高浜発電所 発電用原子炉設置変更許可申請
(1号及び2号原子炉施設の変更)
【使用済燃料ピットの未臨界性評価の変更】

審査会合における指摘事項の回答

2021年3月31日

2020年12月15日審査会合における指摘事項

液滴径毎の個数分布取得結果（H27年実施 測定点⑤の例）

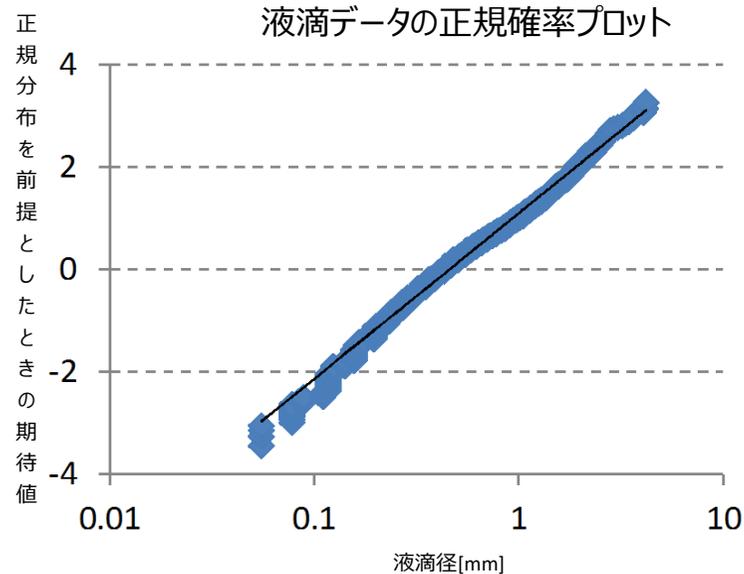
No.	指摘事項	会合日
①	基本ケースおよび不確かさを考慮したケースにおける流量は系統圧損を踏まえた現実的な設定とすることを検討すること。（基本ケース条件でポンプの複数台起動を想定しない理由を適切に示すこと）	2020/12/15
②	スプレイ試験で測定された液滴の個数分布が対数正規分布になることの根拠（文献など）を示すこと。	2020/12/15
③	SFP内での現状の内挿物保有状況を説明すること。	2020/12/15
④	FPに関するベンチマーク解析の詳細を示すこと。	2020/12/15

- スプレイヘッド実機を用いた試験により取得した各測定点での液滴毎の個数分布は、対数正規性を有していることを確認している。測定結果に正規性があるということは、一般に自然現象としてもばらつきを再現したサンプリングと捉えることができる。
- また既往の研究にて、ノズルから噴出された水が液滴化するまでの過程を確率的にモデル化した場合の液滴の個数分布が対数正規分布で近似され、実際に測定した液滴個数分布とも良好に一致すること※¹、種々のスプレイノズルを用いた試験により取得したスプレイの液滴個数分布は対数正規分布で近似されたこと※² が知られている。
- 以上から、各測定点での液滴径毎の個数分布が対数正規性を有する今回の試験結果は妥当と考えられる。

取得した液滴データについて累積比率（確率Pi）を求め、Piに対して正規分布の累積分布関数の逆関数を用いて求めた値をプロットしたところ、片対数グラフ上でほぼ直線となった。

SFPラック内の内挿物保管状況

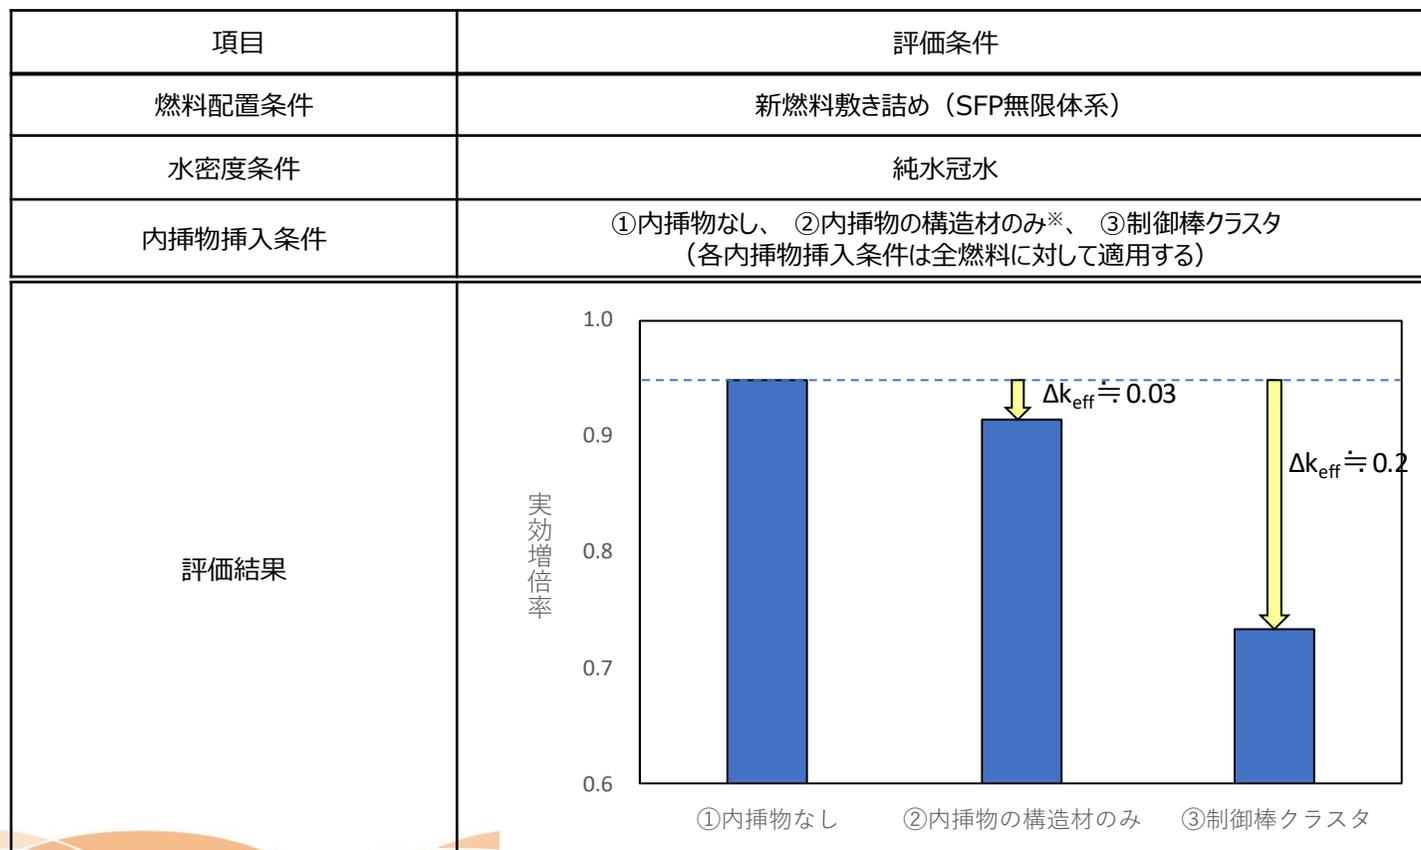
【コメントNo.3】SFP内での現状の内挿物保管状況を説明すること（1 / 2）

- ・SFPラック内に保管中の大部分の燃料には内挿物が挿入されており、内挿物が挿入されていない燃料集合体は少数である。
- ・内挿物の種別による保管割合としては、プラグングデバイスと制御棒クラスタが大半を占める。

・評価の結果、内挿物がない状態の実効増倍率が最も高くなり、解析の前提条件としている「SFP内には内挿物なし」とすることが保守的であることを確認した。これは、内挿物の持つ中性子吸収効果および構造材による水排除効果により、反応度が低下することによるものである。

選定した臨界実験のEALFに対するC/Eの傾向

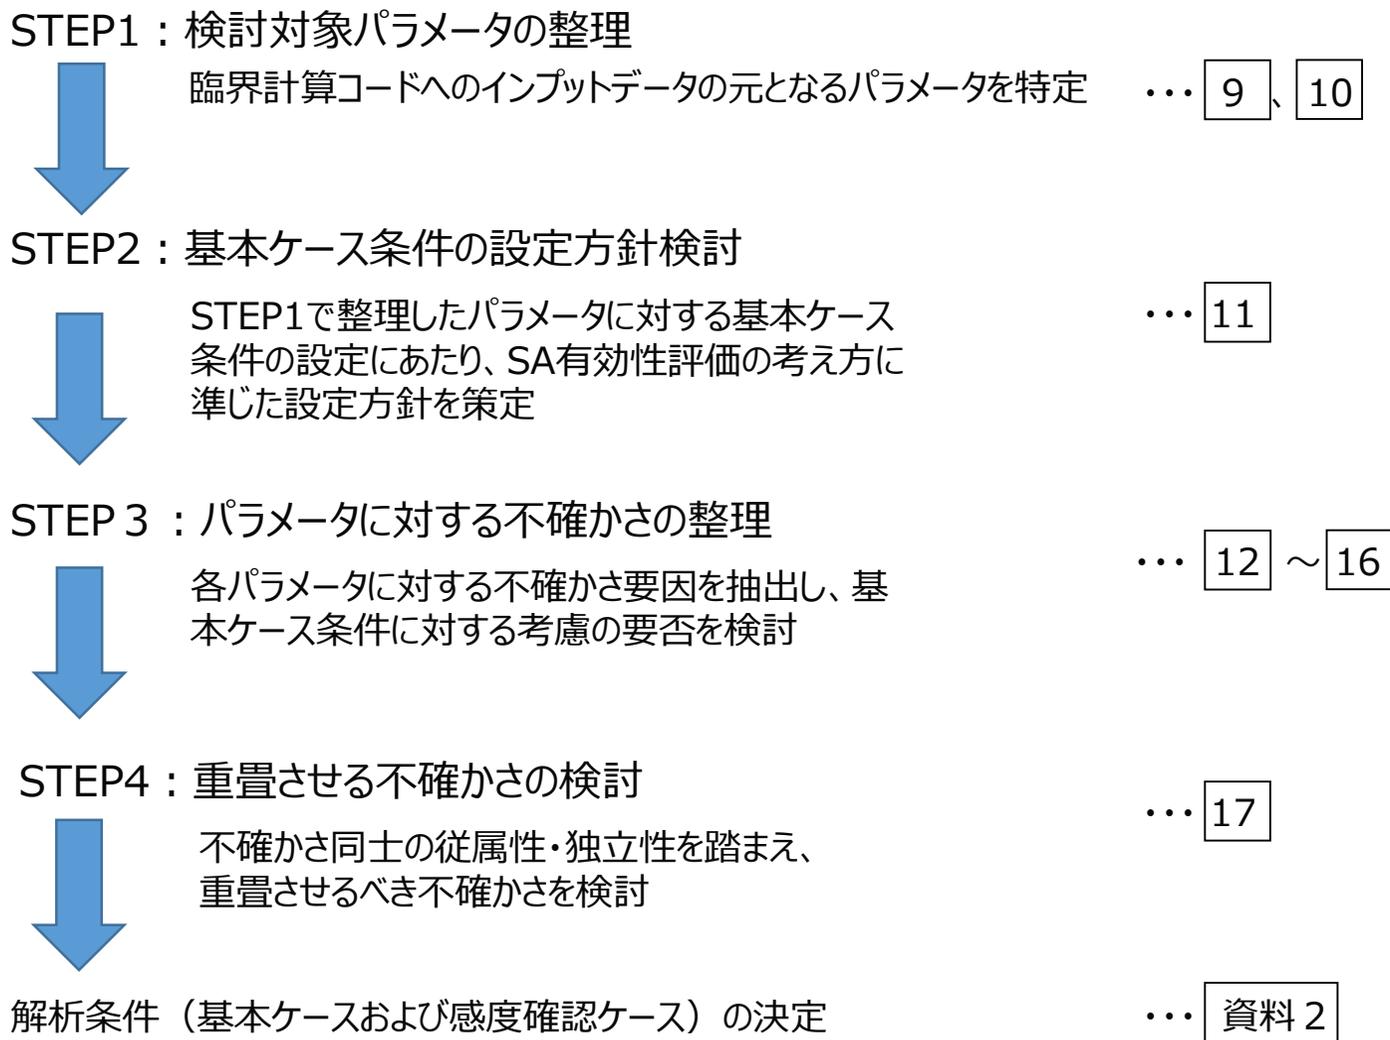
【コメントNo.4】FPに関するベンチマーク解析の詳細を示すこと（2 / 2）

- ・ベンチマーク解析の結果得られるC/Eは1.0付近で良好に一致している。
- ・塩素を含む臨界実験以外の□ケースについて、ベンチマーク解析結果と臨界実験の実効増倍率差はほぼ正規分布を示し、且つC/EはEALFに対し特異な傾向を持たないことを確認している。
SCALE 6.0の不確かさの算出に当たっては□ケースのベンチマーク解析結果を踏まえ算出した結果を使用する。

- ・なお、塩素を含む体系のベンチマーク解析では、SCALE 6.0は約1%（実効増倍率0.01に相当）程度安全側の評価結果を与えることを確認している。
これは塩素に起因する誤差として文献※²に記載されている約100pcm（実効増倍率0.001に相当）と比較して大きい。
